OBJET : **Complexe Turcot**
 Proposition de M. Pierre Brisset, architecte
 Commentaire du consultant
 Notre dossier L01688G

Consortium SNC-LAVALIN / CIMA <small>INGÉNIEURS ARCHITECTES</small>	
Responsables Jacques Dufresne, ing. Robert Le Londek, tech.	
Transports Québec	
Direction de L'Île de Montréal	
Description COMPLEXE TURCOT ÉTUDES COMPLÉMENTAIRES VARIANTE EN DÉPRESSION	
Auteur GÉNIE ROUTIER PROFIL DE M. BISSSET, ARCHITECTE	
Échelle horizontale: 1:200 verticale: 1:20	Date 1990-01-17
Numéro de plan 5730-01-1703	
Numéro de dossier 850623434

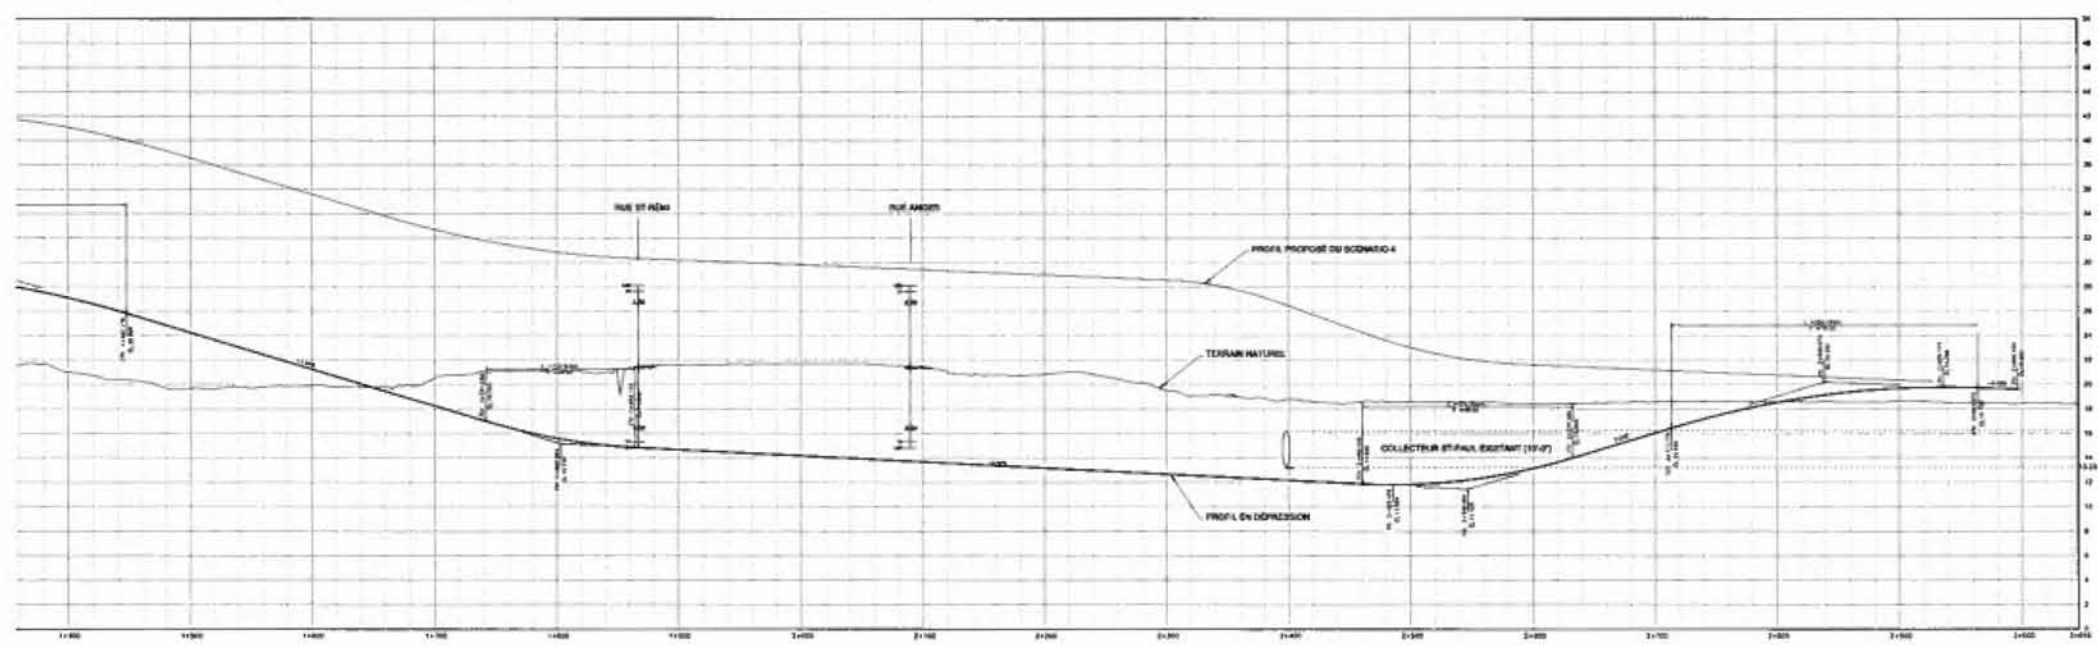
On remarquera que l'information montrée au croquis 22, démontre que l'abaissement du profil en dépression doit débiter le long du canal de l'aqueduc, soit au ch. : 2+800; ce qui engendrera les 4 problèmes majeurs suivants :

1. La section de l'autoroute 15 en dépression, le long du canal de l'aqueduc, implique un mur étanche entre l'eau du canal et la tranchée de l'autoroute (difficilement réalisable), de plus, lors des travaux, la vidange du canal de l'aqueduc sera requise pour la construction du mur étanche, ce qui causera un problème d'alimentation en eau de l'usine Atwater.

2. L'autoroute 15 en dépression est en conflit direct avec le collecteur St-Paul de la Ville de Montréal. Ce collecteur important ne pourra pas être abaissé et est difficilement relocalisable plus au sud à cause du canal de l'aqueduc. Ce conflit est donc majeur et presque irrésoluble.

3. La section en dépression de l'autoroute 15 nécessitera un poste de pompage majeur pour son drainage, compte tenu de l'importance de la section en dépression.

4. Les principes de maintien de circulation et du phasage des travaux proposés dans l'étude de l'APPS sont sérieusement compromis dû à la complexité d'excaver sous les semelles des structures existantes. Il sera donc très difficile de maintenir la circulation durant les travaux.

En résumé, cette variante n'est pas recommandable pour des raisons évidentes de complexité de réalisation et de plus, son coût serait exorbitant par rapport à la solution proposée dans l'APPS.
